福島第一原子力発電所 特定原子力施設に係る実施計画変更比較表（第Ⅱ章 2.7 電気系統設備）

福島第一原子力発電所 特定原子力施設に係る実施計画変更比較表（第Ⅱ章 2.35 サブドレン他水処理施設）

図-1 サブドレン他水処理施設の全体概要図 (2/2)

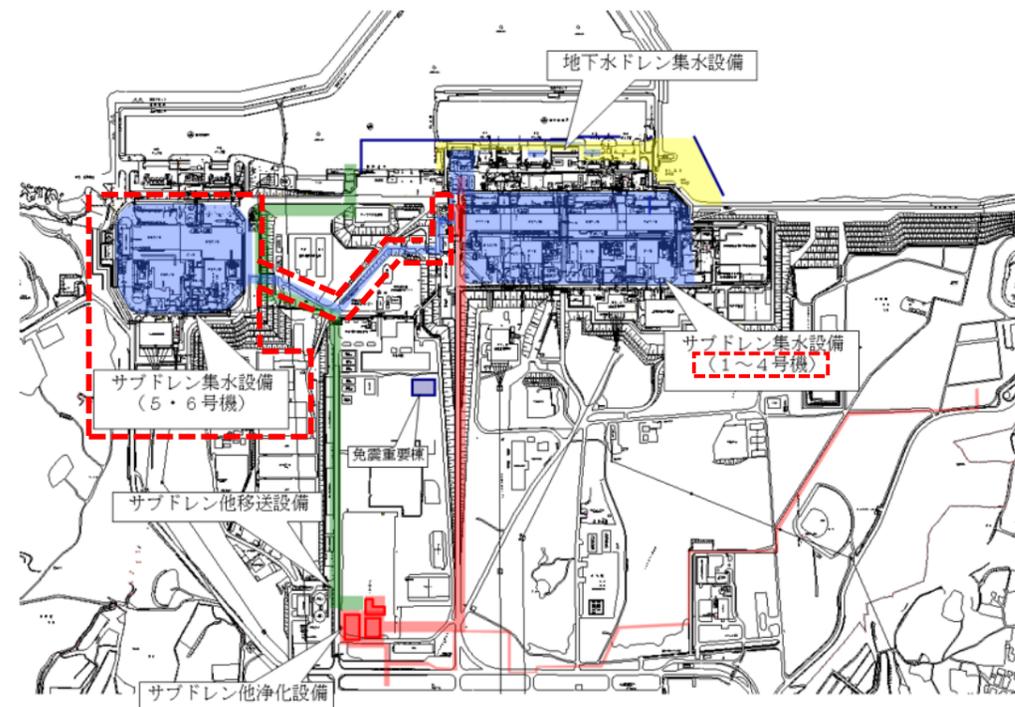
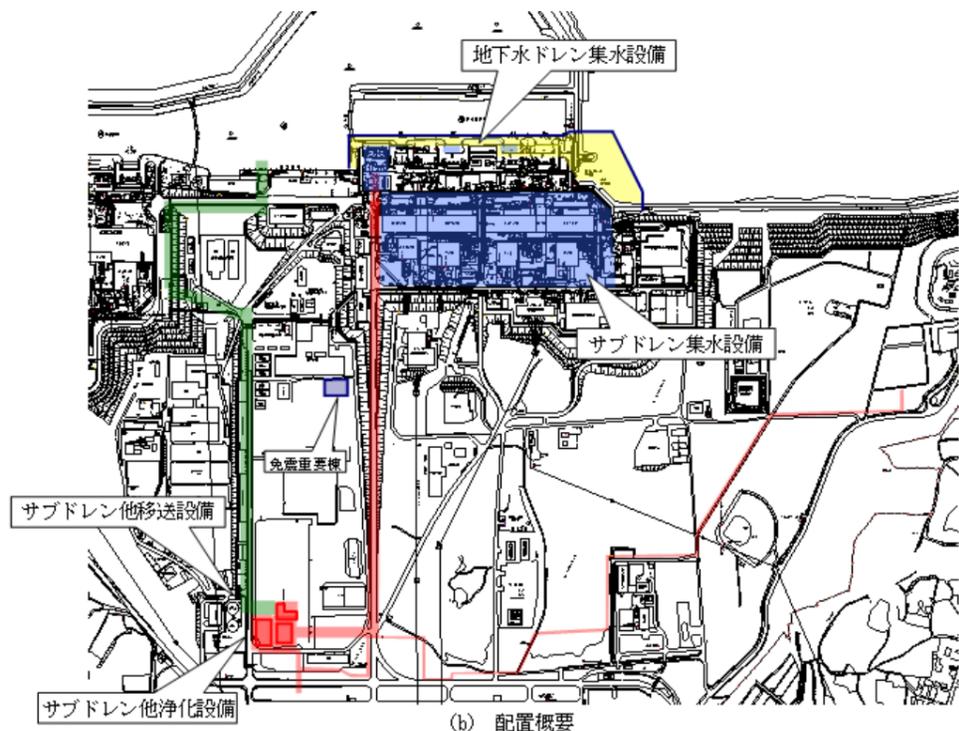
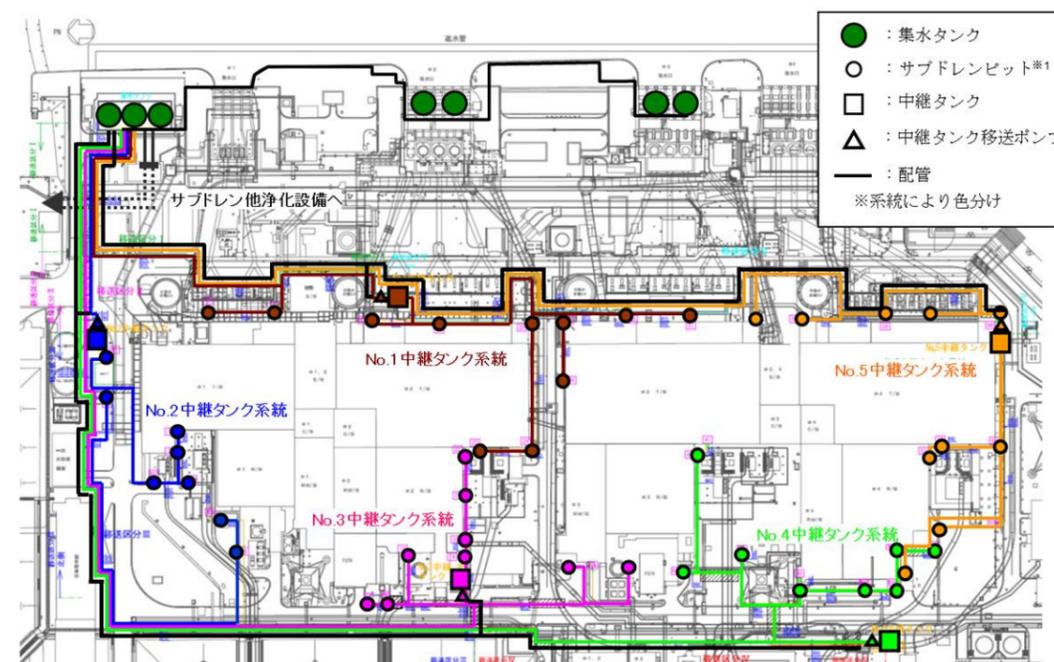
変更前	変更後	変更理由
<p style="text-align: center;">添付資料-1</p> <p style="text-align: center;">全体概要図及び系統構成図</p>  <p style="text-align: center;">(a) 系統概要</p> <p style="text-align: center;">図-1 サブドレン他水処理施設の全体概要図（1/2）</p>	<p style="text-align: center;">添付資料-1</p> <p style="text-align: center;">全体概要図及び系統構成図</p>  <p style="text-align: center;">(a) 系統概要</p> <p style="text-align: center;">図-1 サブドレン他水処理施設の全体概要図（1/2）</p> <p style="border: 1px dashed red; padding: 2px; margin-top: 5px;">※5・6号機サブドレンピットから汲み上げた地下水は、集水タンクへ移送する。（「添付資料-15 5・6号機サブドレン集水設備復旧による地下水流入低減について」参照）</p>	<p>5・6号機サブドレン集水設備復旧に伴う変更</p>

5・6号機サブドレン集水設備復旧に伴う変更

図-2 サブドレン集水設備系統図 (1~4号機)

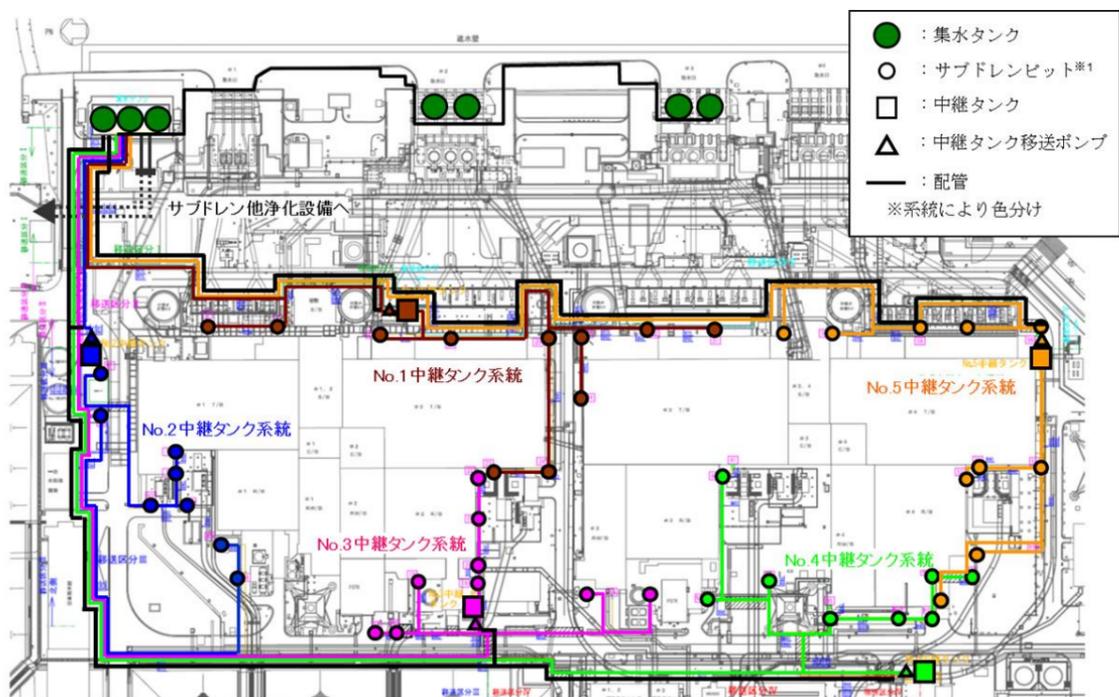
5・6号機サブドレン集水設備復旧に伴う記載の適正化

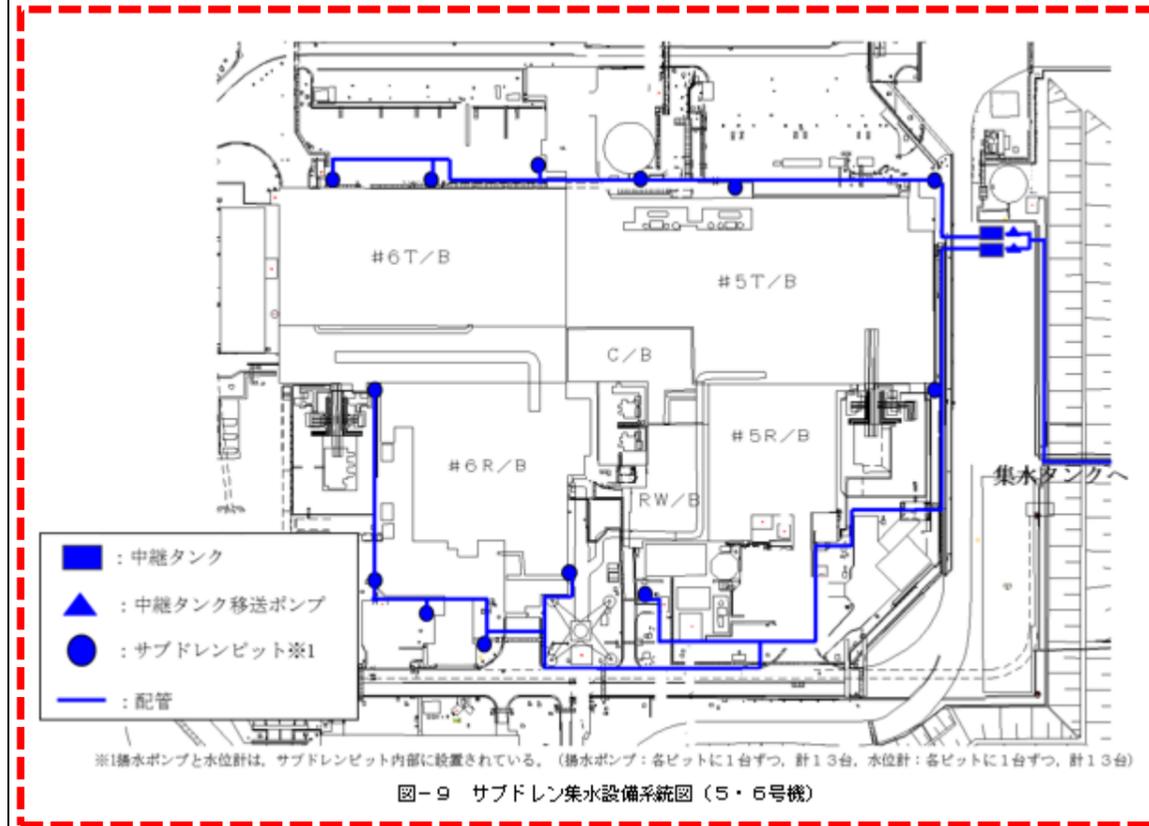
5・6号機サブドレン集水設備復旧に伴う追加
